JUNTA DE ACLARACIONES DE LA
LICITACIÓN PÚBLICA NACIONAL PRESENCIAL No. DOPM-47-2024

ACTA CON MOTIVO DE LA JUNTA DE ACLARACIONES DE LA LICITACIÓN PÚBLICA NACIONAL PRESENCIAL NO. DOPM-47-2024 RELATIVA A: AMPLIACIÓN DE CENTRO COMUNITARIO "VIDA DIGNA" (FOLIO P.P. 87).

CC.01

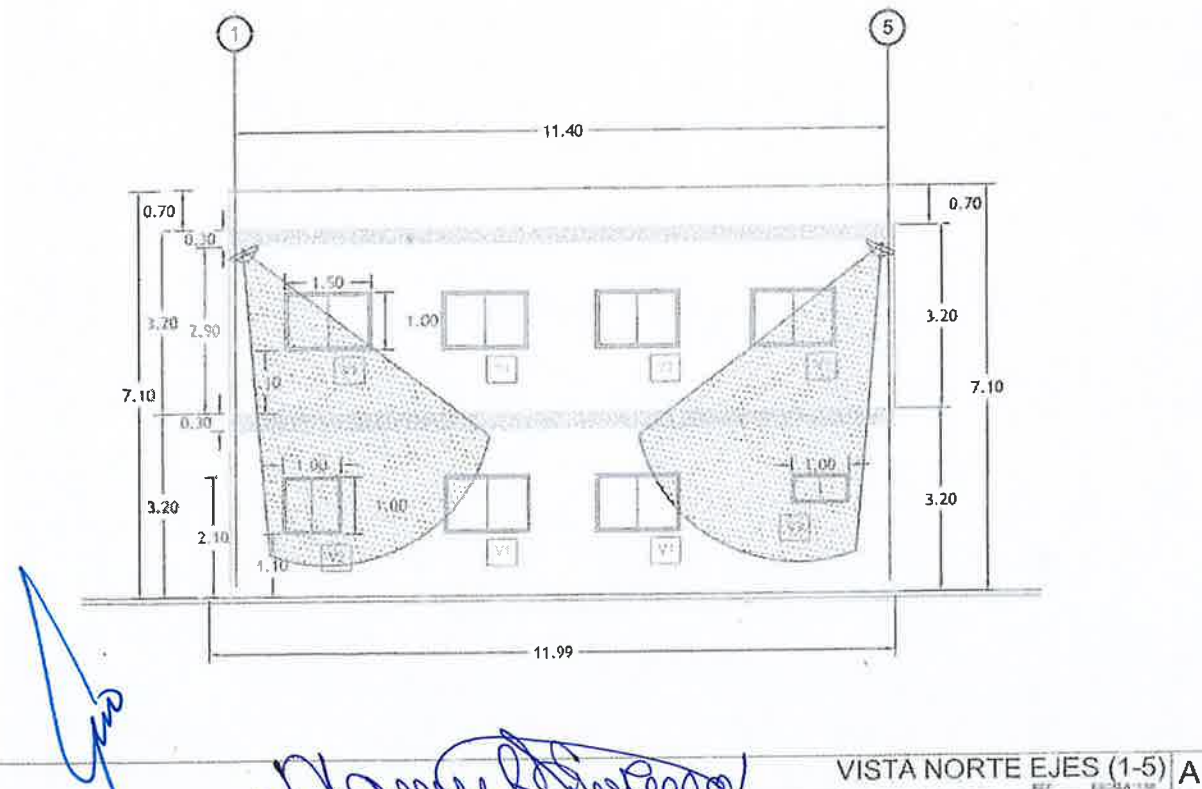
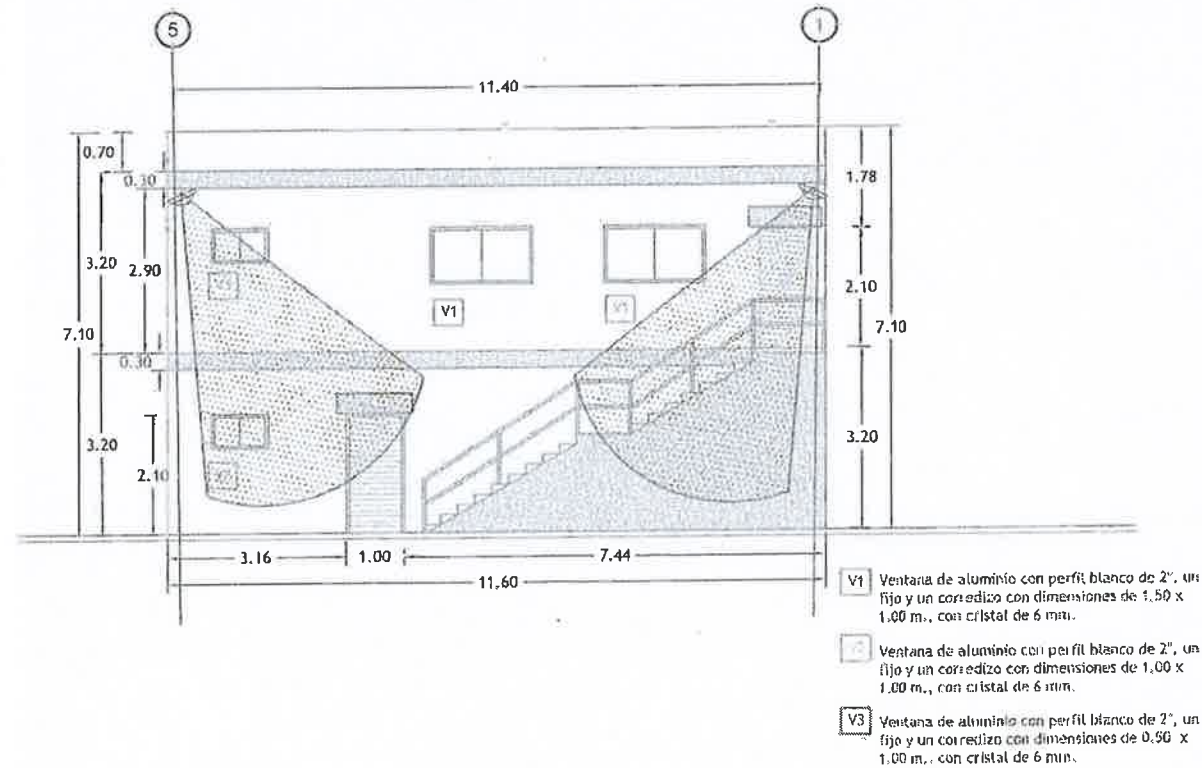
PREGUNTA 6: FAVOR DE PROPORCIONAR PROYECTO EJECUTIVO DE ESTE CONCEPTO.

RESPUESTA 6: SE ANEXA EL PLANO CC.01 CORRESPONDIENTE AL PROYECTO EJECUTIVO SOLICITADO.

H1.01

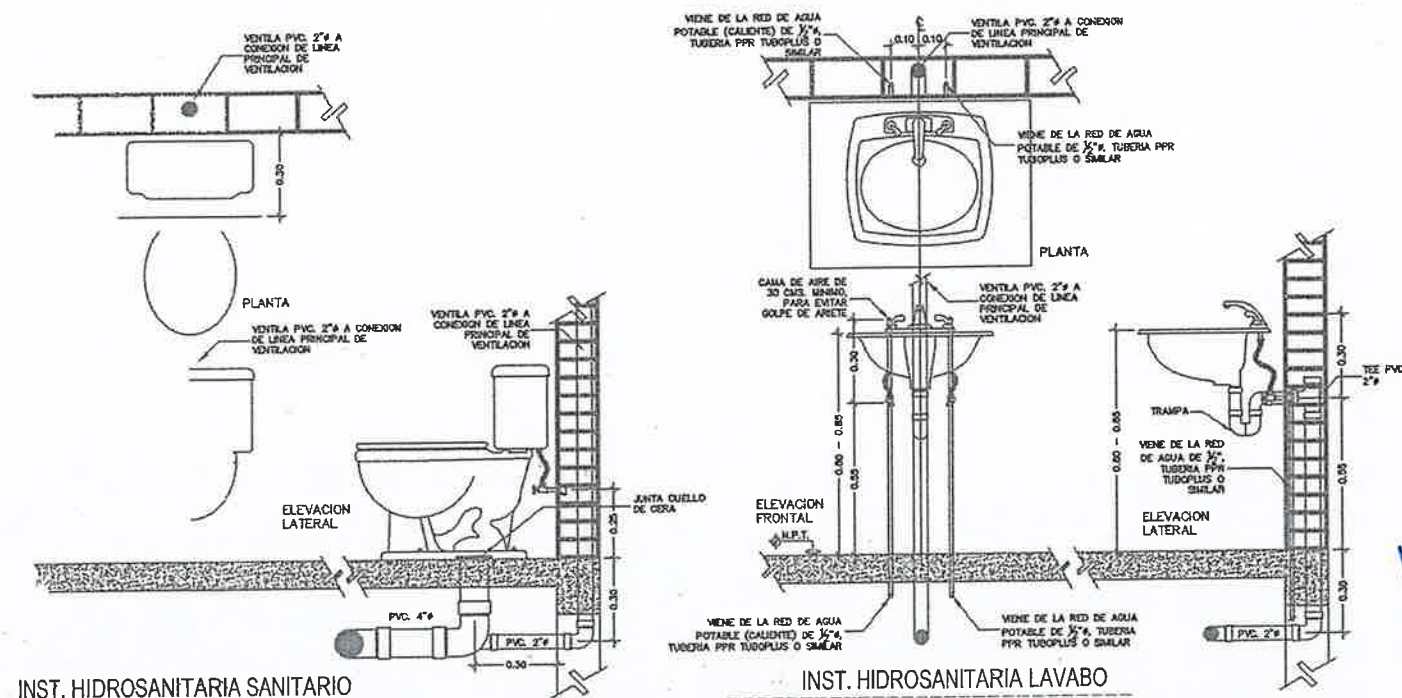
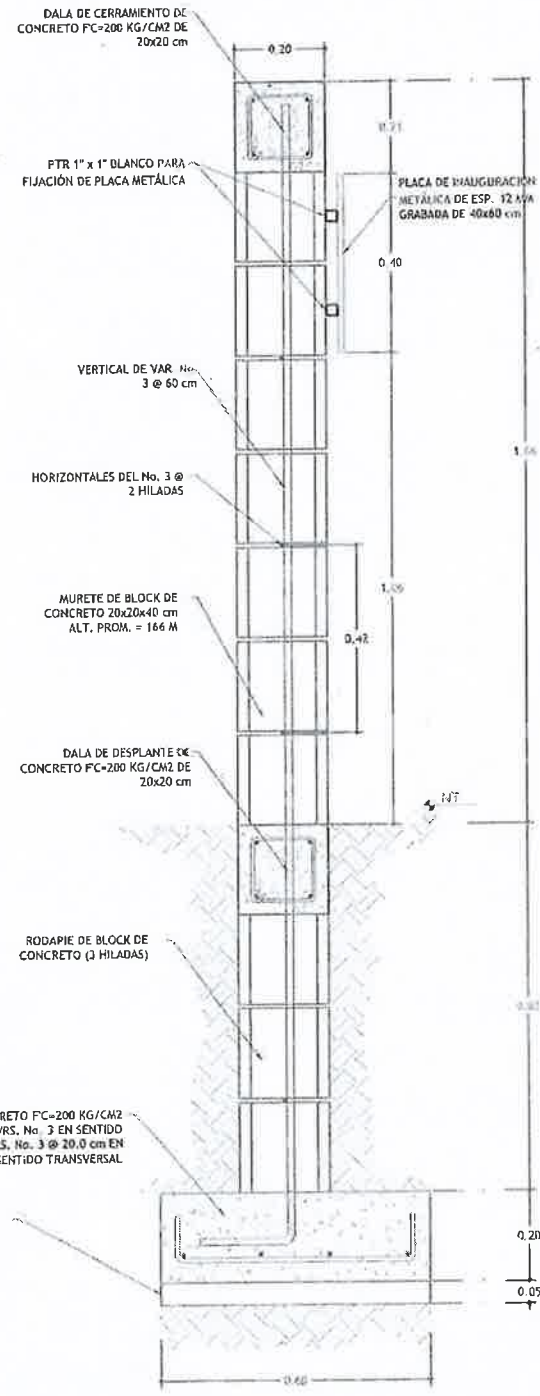
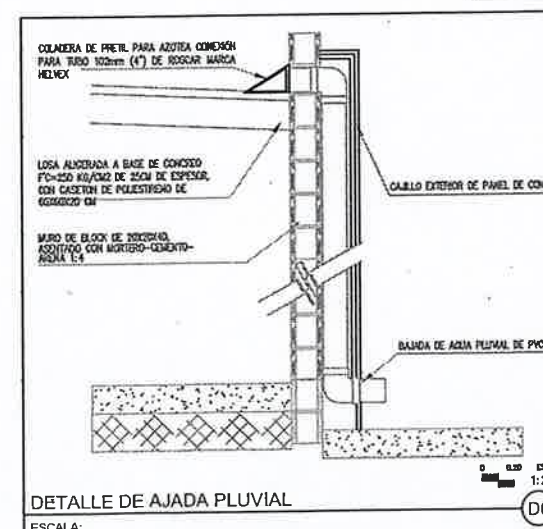
PREGUNTA 4: FAVOR DE INDICAR LA LONGITUD A CONSIDERAR PARA ESTA SALIDA A GAS.

RESPUESTA 4: 20 ML. SE ANEXA PLANO H1.01.

No. DE PLANO: MP.01

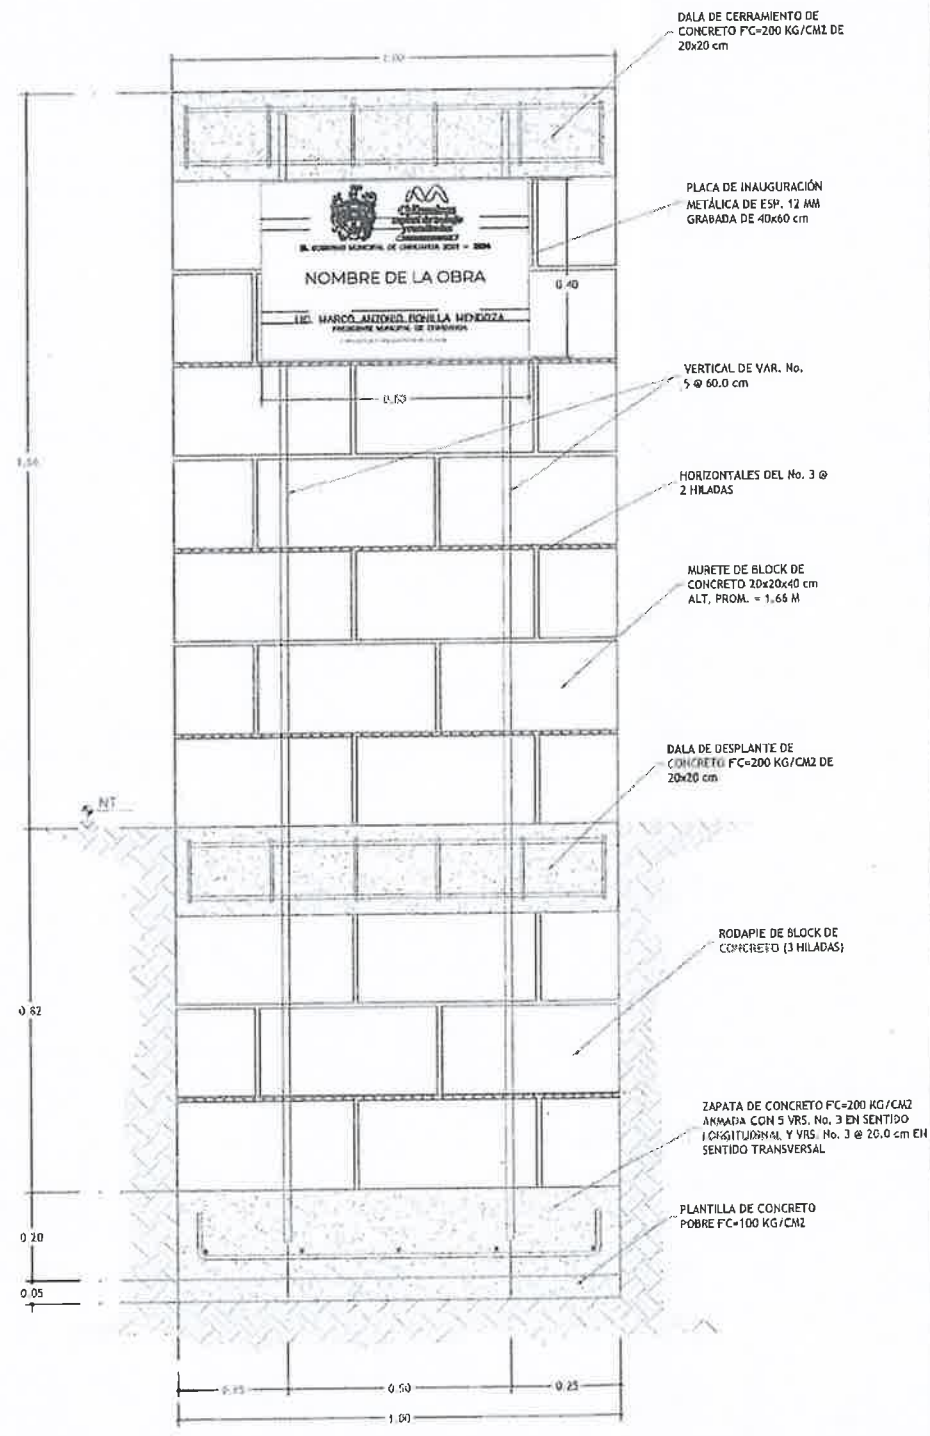
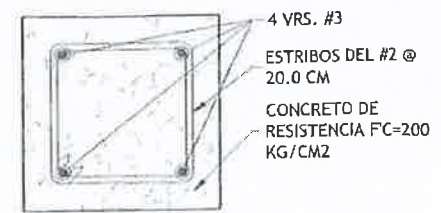
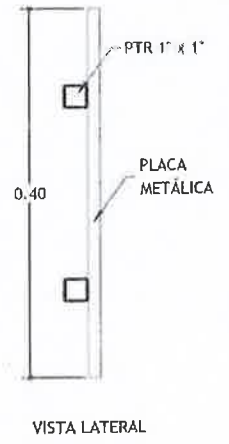
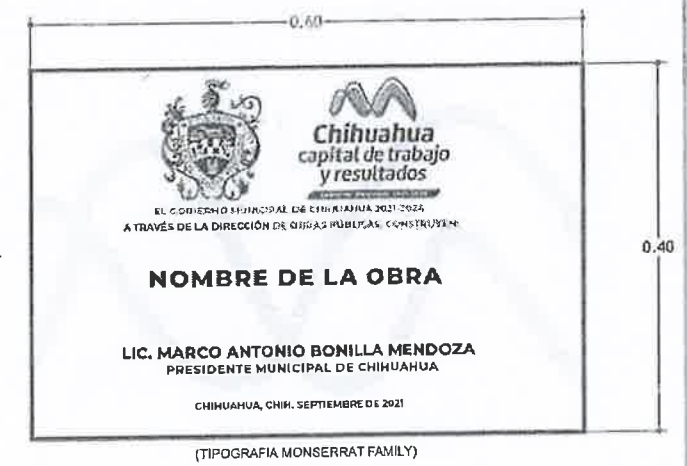
PREGUNTA 5: FAVOR DE PROPORCIONAR CROQUIS DE ESTE ELEMENTO.

RESPUESTA 5: SE ANEXA A LA PRESENTE EL PLANO MP.01 CORRESPONDIENTE AL CROQUIS SOLICITADO.
